Dodatek č.1 ke smlouvě o dílo

ÚV – Klopotovice – VDJ Polkovice – stavební úpravy vodovodního řádu

Akce: ÚV Klopotovice – VDJ Polkovice, stavební úpravy vodovodního řadu – úprava
technického řešení podchodu pod vodotečí Valová

- Návrh přechodu vodoteče Valova

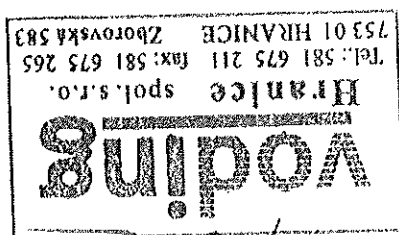
Po provedení předepsaného sondování bylo zjištěno, že původní návrh protažení PE potrubí stávajícím přivaděčem je z důvodu přítomnosti ostrých lomů neproveditelný. Aby se předešlo odkrytí a rekonstrukci stávající šachty v otevřeném výkopu, které by znamenalo porušení stávajících ochranných hrází, byly provedeny konzultace s odbornou firmou pro provádění bezvýkopových technologií o možnosti využití metody řízeného horizontálního vrátání. Po konzultaci se specialisty na tuto metodu bylo navrženo alternativní řešení přechodu vodoteče.

Přechod vodoteče by byl dle návrhu proveden metodou řízeného horizontálního vrátání. Vstupní jáma bude dle původních požadavků provedena ve vzdálenosti 8,0 m od paty hráze. Poloha výstupní jámy je dana polohou vzdusňkové šachty. Stěna této šachty musí být odkryta, aby mohlo dojít k propojení potrubí. Niveleta potrubí je navržena v souladu s ČSN 75 2130. Stávající kalosvod v prostoru hrázi bude zrušen, v jeho místě bude provedeno nové odkalnění pomocí zemního hydrantu DN 80. Hydrant bude umístěn tak, aby vytvořil žádoucí překážku v toku a nebude tedy chráněn betonovou skruží. Stávající potrubí zrušené shybkou bude zaplaveno

cementopopilkovou směsí a veškeré provedené otvory v potrubí zavařeny oc. plechem tl. 5,0

Zásypy jam v blízkosti hrázi a výkopu pro zrušení starého a osazení nového kalosvodu budou provedeny v souladu s původním požadavky Povodí Moravy. Prostor podél potrubí bude v mocnosti 0,2 m nad horní hranu stávajícího ocelového potrubí vyplněn bentonitem. Zpětný zásyp jam bude proveden soudržnou zemínou po vrstvách 0,2 m. Tyto vrstvy budou hutněny na min. 95% PS. Montážní jáma pro odstranění stávajícího kalosvodu a osazení nového hydrantu bude dosypána soudržnou zemínou vhodnou pro homogenní hráze dle ČSN 75 2410 po vrstvách 0,2 m. Tyto vrstvy budou opět hutněny na min. 95% PS. V prostoru potrubí, kde nebude možno hutnit zásyp jam (prostor v blízkosti potrubí) bude na zásyp použit granulovaný bentonit.
